IMPIANTI AGROVOLTAICI S'Arrideli e Narbonis

COMUNE DI URAS

VALUTAZIONE DI IMPATTO AMBIENTALE

OGGETTO:
Risposte alle richieste integrazioni

Figura 1: inquadramento catastale del cavidotto interrato.

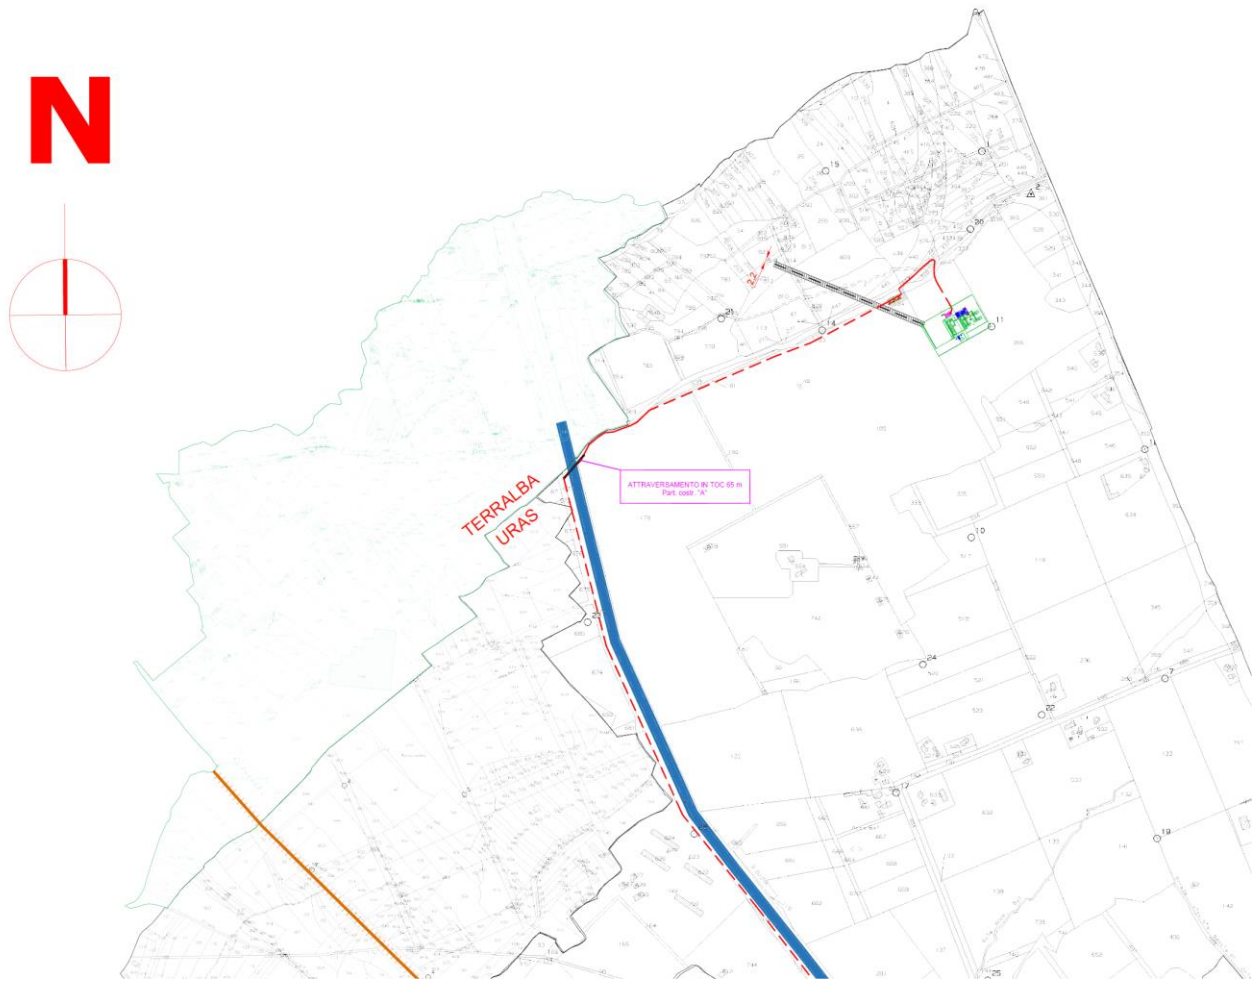
Un breve tratto dell'elettrodotto interrato ricade nel Comune di Terralba. In riferimento a ciò si evidenzia che l'Amministrazione di Terralba non è stata coinvolta nel presente procedimento ai sensi dell'art 24 del D.Lgs. 152/2006, e s.m.i.

Il cavo interrato ricade interamente nel territorio comunale di Uras. Si riporta di seguito l'immagine che inquadra catastalmente l'opera (Figura 1).

Nelle tavole progettuali presentate per la Valutazione di Impatto Ambientale è stato rappresentato il confine comunale a scala di area vasta, che non individua, dunque, l'esatto confine dettagliato a scala di singola particella catastale. Si sono, pertanto, aggiornate le tavole di inquadramento dello SIA (da Tav.01.1 a Tav.20.1 all'interno della cartella denominata "Tavole Aggiornate SIA" che si trasmette allegata al presente documento), ridefinendo esattamente l'inquadramento del tratto di cavo interrato attiguo al confine comunale tra Uras e Terralba.

Figura 4:inquadramento su vincolistica generale.

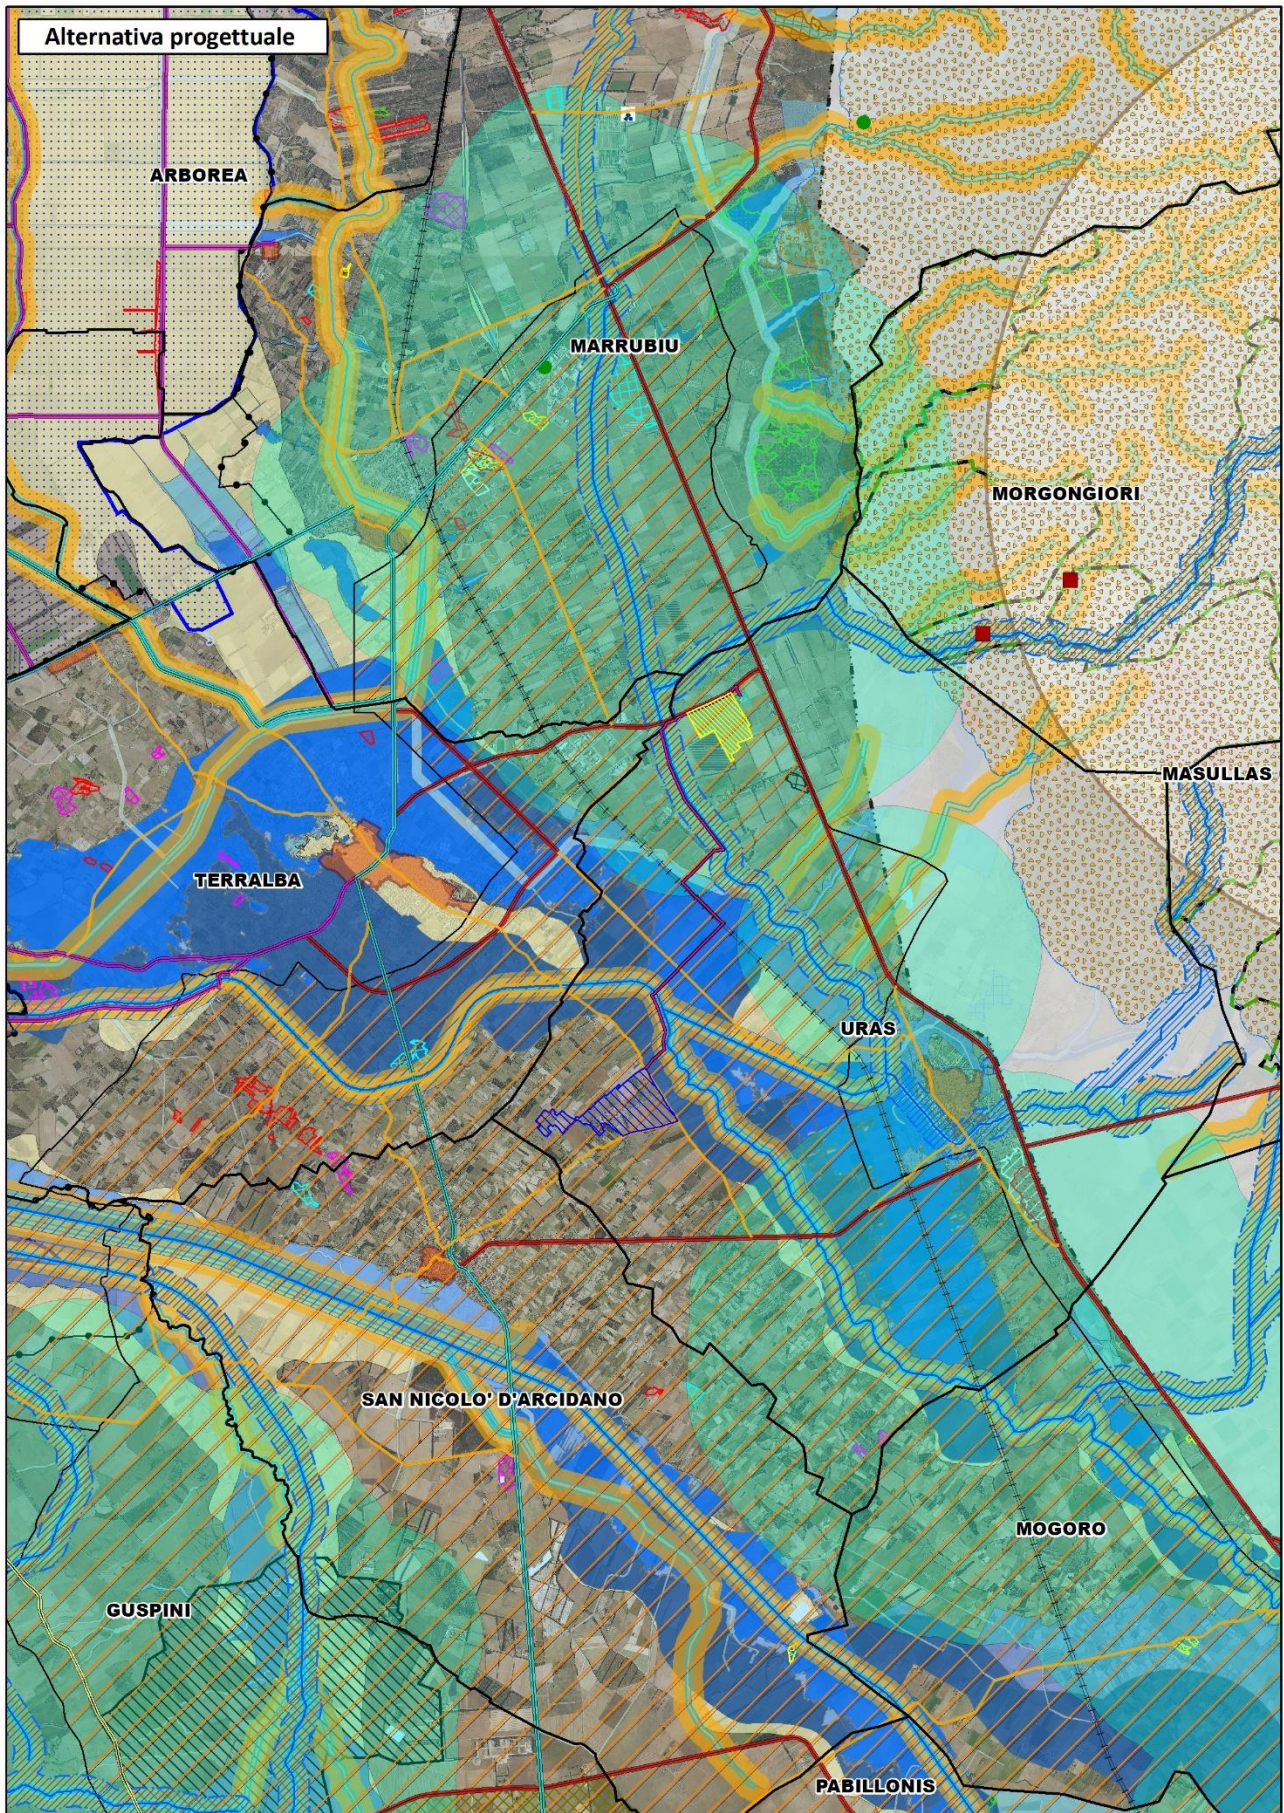
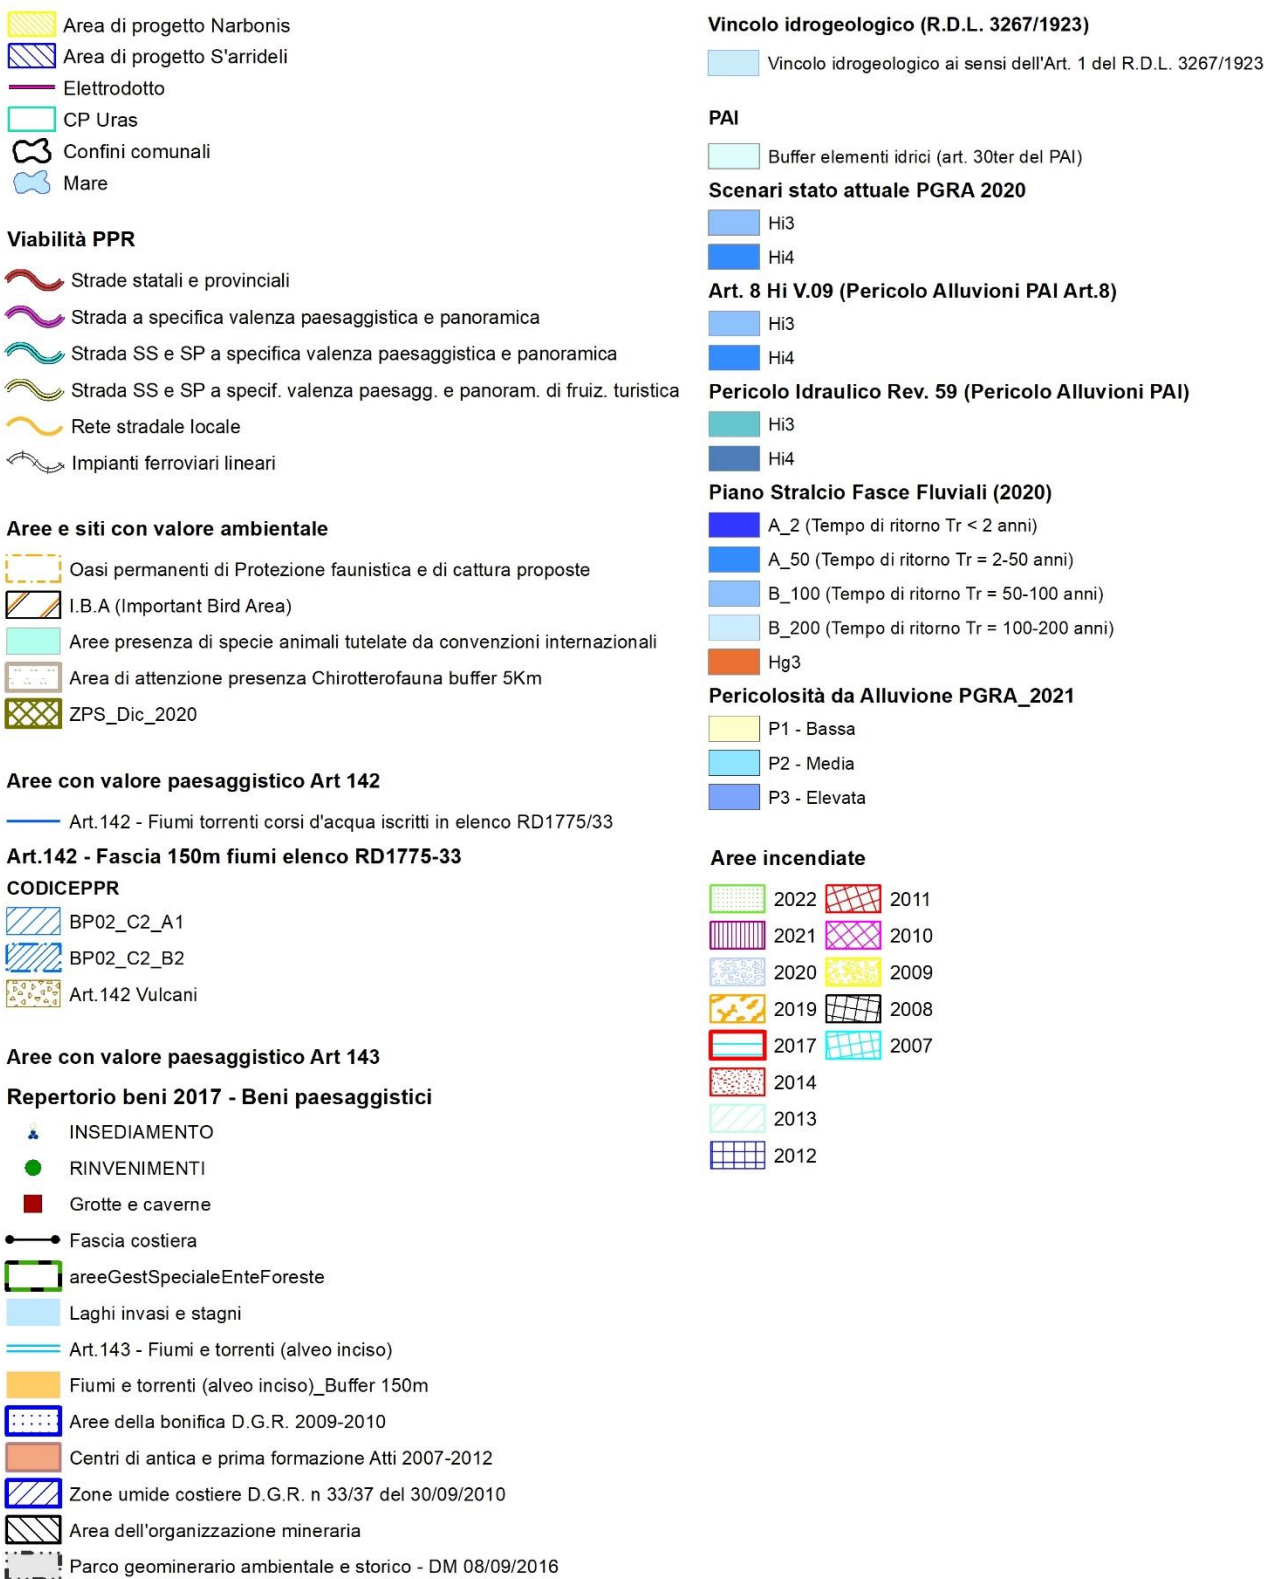
Il progetto ricade all'interno di una serie di aree che la Deliberazione G.R n. 59/90 del 27 novembre 2020 (Individuazione dei siti non idonei all'installazione di specifiche tipologie di impianti per la produzione di energia da fonte rinnovabile), individua come non idonee alla realizzazione di impianti fotovoltaici al suolo di grande taglia (potenza > 0 = 200 KW):

2.1 Important Bird Area (I.B.A.) di cui alla Direttiva 79/409 - 2009/147/CE;

2.2 Aree presenza di specie animali tutelate da convenzioni internazionali;

2.3 Aree servite da Consorzi di Bonifica - distretti.

Si è analizzata la vincolistica complessiva del comune di intervento. Si sono naturalmente escluse dall'analisi le aree con forte pendenza poiché non idonee all'installazione di un impianto fotovoltaico (rilievi di Monte Arci a est), oltre che per motivi tecnici in fase di costruzione e di successiva manutenzione, anche perché un impianto in tali aree risulterebbe visibile da tutto il territorio circostante.

Come visibile in Figura 4, le sole aree nelle quali non sussistono vincoli di natura idrogeologia, geomorfologica o storico-archeologica, sono quelle in cui ricade l'impianto FV S'Arrideli e quelle ad esso limitrofe.

Per quanto riguarda l'impianto FV Narbonis, esso ricade all'interno dell'IBA 178 e di un'area con presenza di specie animali tutelate da convenzioni internazionali. Tali vincoli non risultano preclusivi per la realizzazione dell'impianto, ma impongono l'adozione di misure di attenzione particolare che sono dettagliatamente esposte nelle relazioni faunistica e botanica e riportare nel Quadro ambientale dello Studio di Impatto Ambientale.

Figura 9: interferenze con le condotte consortili. Inquadramento su ortofoto.

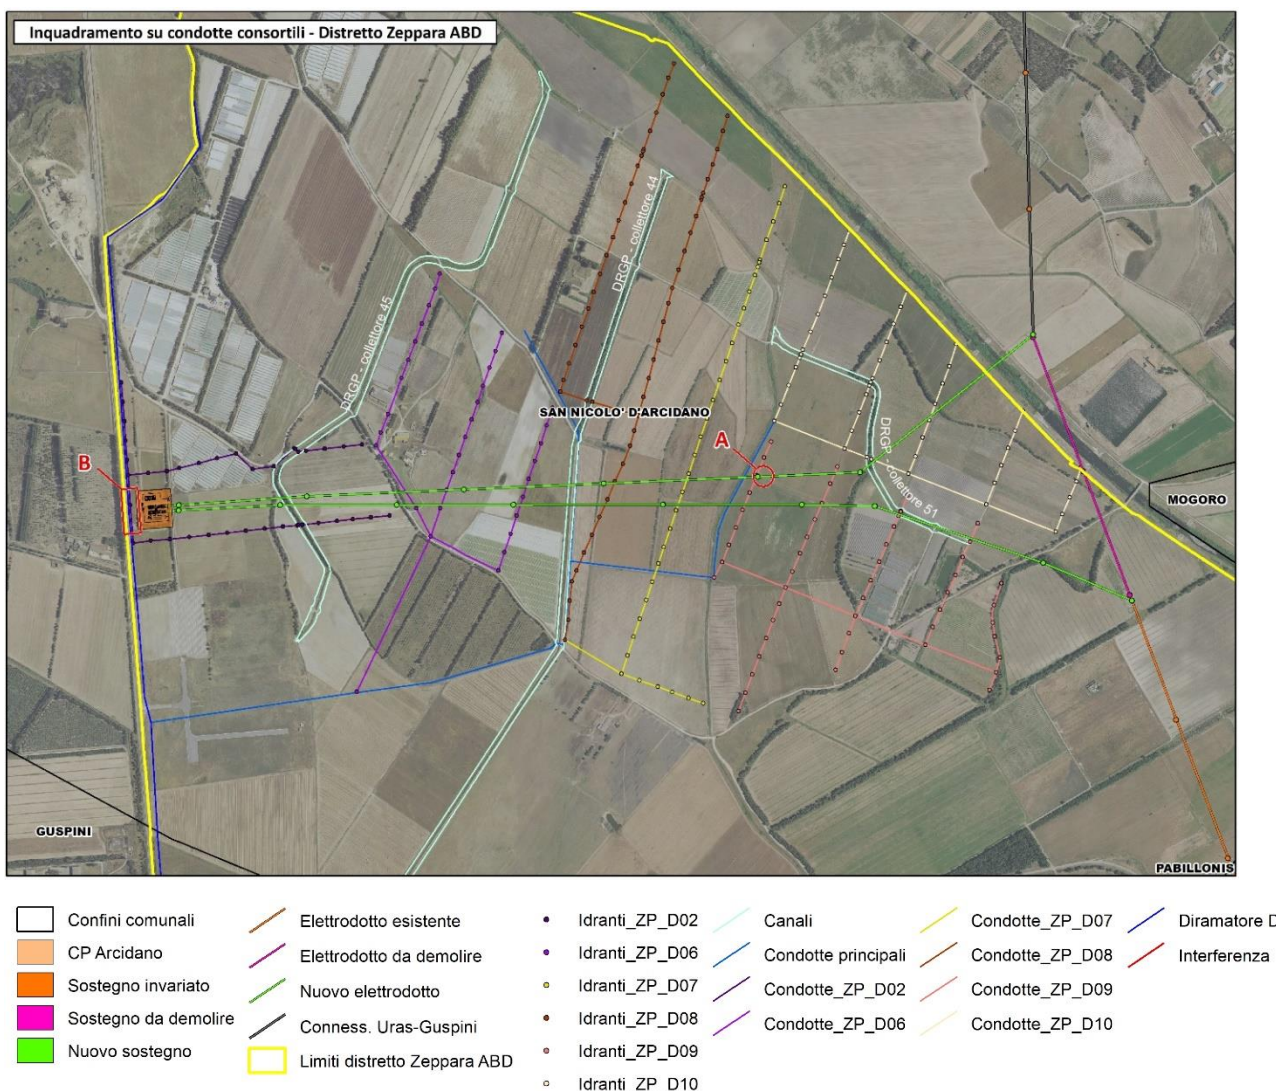
Permane la necessità, ai fini del rilascio definitivo del certificato di Nulla Osta, di materializzare i punti del tracciato dell'opera, proprio in corrispondenza delle condotte consortili, reti di dreno e scolo, esistenti al fine di determinare l'esatta corrispondenza con le opere previste e ciò sarà da effettuarsi congiuntamente con i tecnici consortili, al fine di superare anche con la presenza di nuovi elaborati esecutivi e relativi dettagli, le elencate interferenze presenti negli allegati file.

Si allegano gli elaborati rappresentanti le interferenze del cavidotto interrato e degli impianti in progetto con le condotte consortili.

Come si può osservare in Figura 9, le possibili interferenze riguardano i dettagli cerchiati in rosso, di cui può vedersi un ingrandimento nelle immagini successive.

Figura 12: modalità di attraversamento dell'elemento idrico nei pressi della CP Pabillonis.

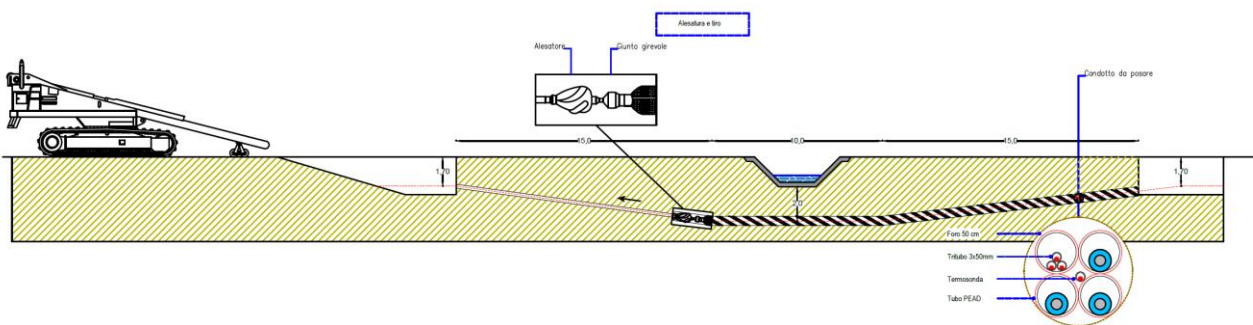
Riguardo alla linea in cavo interrato in sostituzione del tratto di linea aerea compresa tra il sostegno n. 38 e il portale "Caprese" in CP Pabillonis e l'attraversamento dell'elemento idrico "Fiume_620", codificato nel reticolo idrografico del database cartografico regionale di riferimento, dovranno essere indicate le modalità di attraversamento, in coerenza con quanto previsto dalle NdA del PAI all'art. 21, comma 2, lettera c) e/o art. 22. Lo stesso vale per la realizzazione della CP Pabillonis.

Si allega l'elaborato "Tav.10bis Tratta Guspini Pabillonis-CP Pabillonis_particolare TOC cavo AT", di cui si riporta nell'immagine successiva uno stralcio.

Figura 13: distanza minima della recinzione della CP Pabillonis dalle sponde del corso d'acqua.

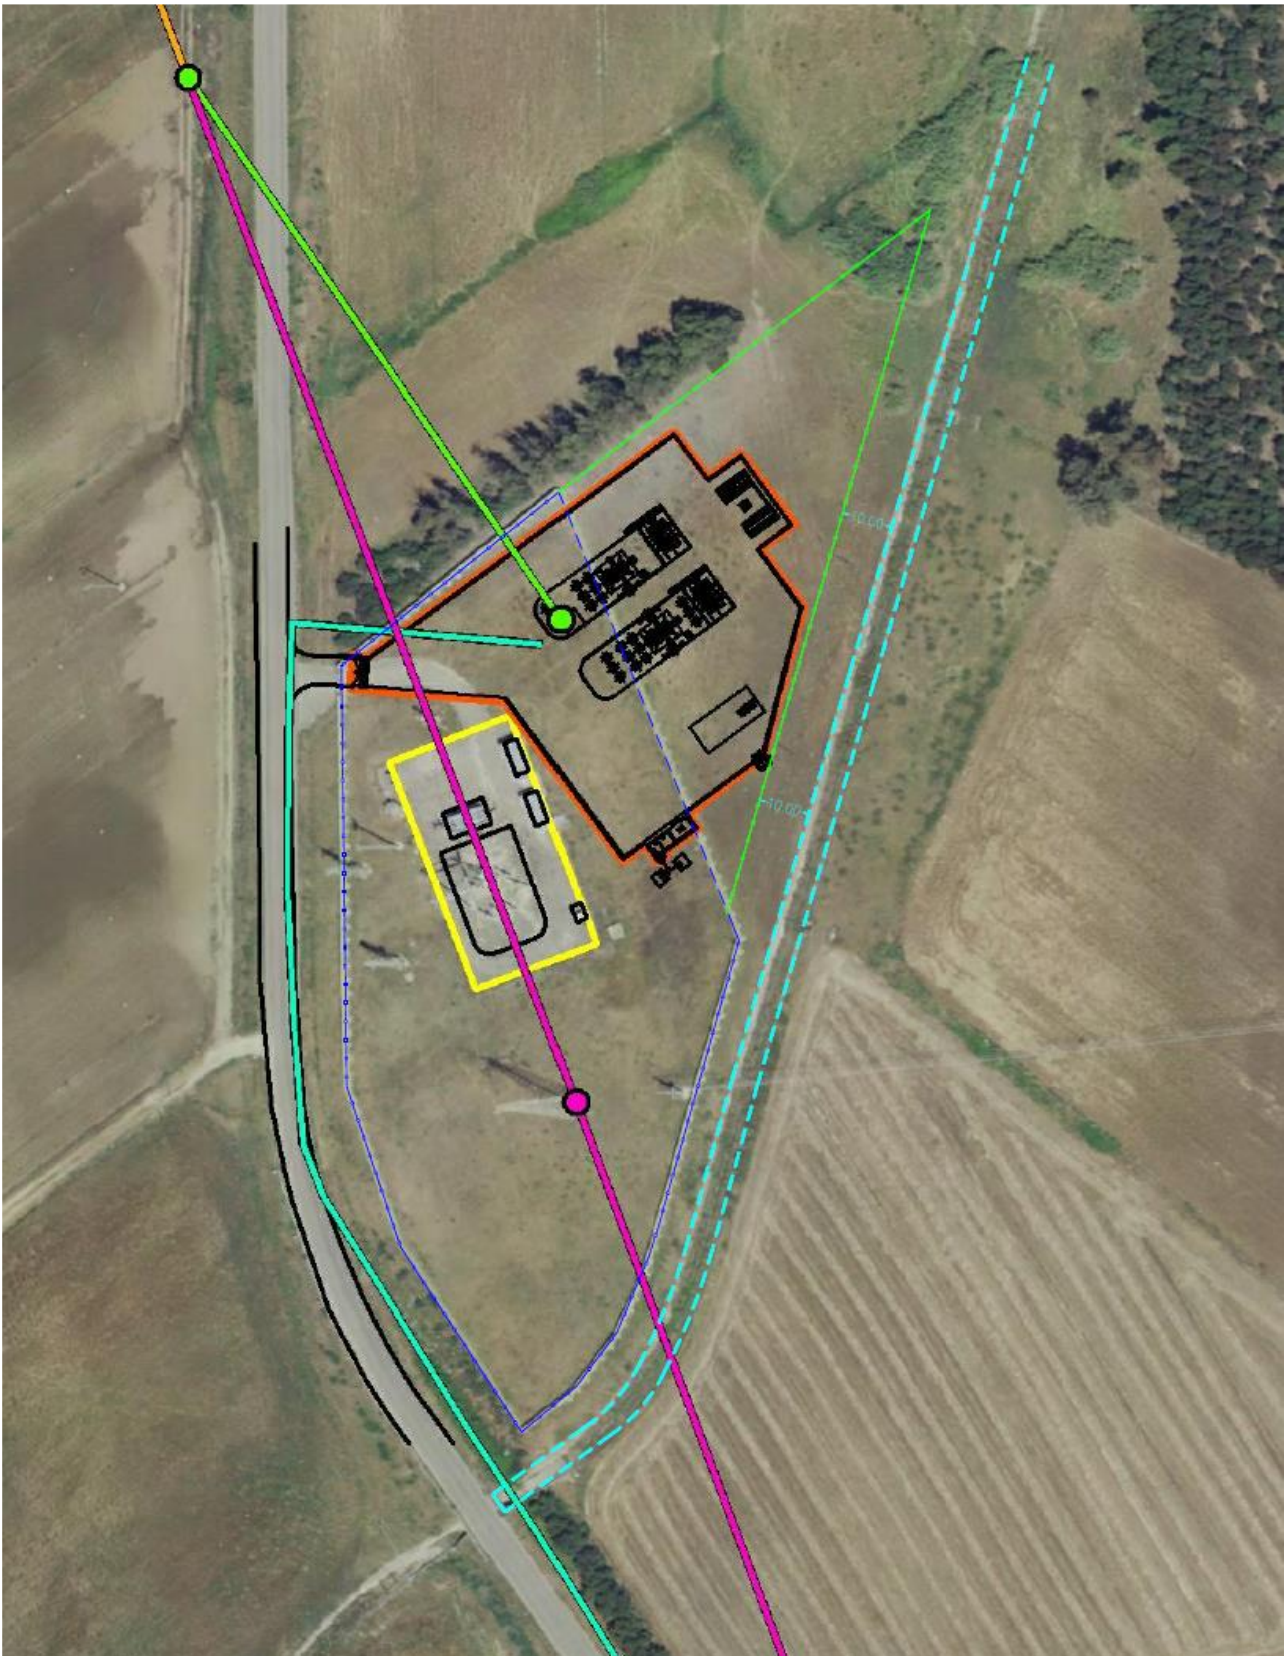
La recinzione fronte strada della centrale da realizzarsi in località Narbonis, le interferenze per parallelismo dei cavidotti nei succitati corsi d'acqua (Rio Mogoro, Rio Prunixeddu, Canale delle Acque Alte) e gli eventuali pozzetti di ispezione, anche se posati sulla viabilità esistente, devono rispettare la distanza minima di 10 m stabilite dall'art.96 lett. f) del R. D. 523/1904.

In fase di progettazione definitiva per l'ottenimento dell'Autorizzazione Unica ai sensi degli artt. 93 e segg. del R.D. n. 523/1904, si produrranno tutti gli elaborati progettuali definitivi che recepiranno le osservazioni esposte nella nota del Genio civile.

Sarà rispettata la distanza minima di 10 m dalla recinzione della CP Pabillonis alle sponde del corso d'acqua.

Si veda l'elaborato "PA. T14 int PLANIMETRIA GENERALE INQUADRAMENTO ORTOFOTO".
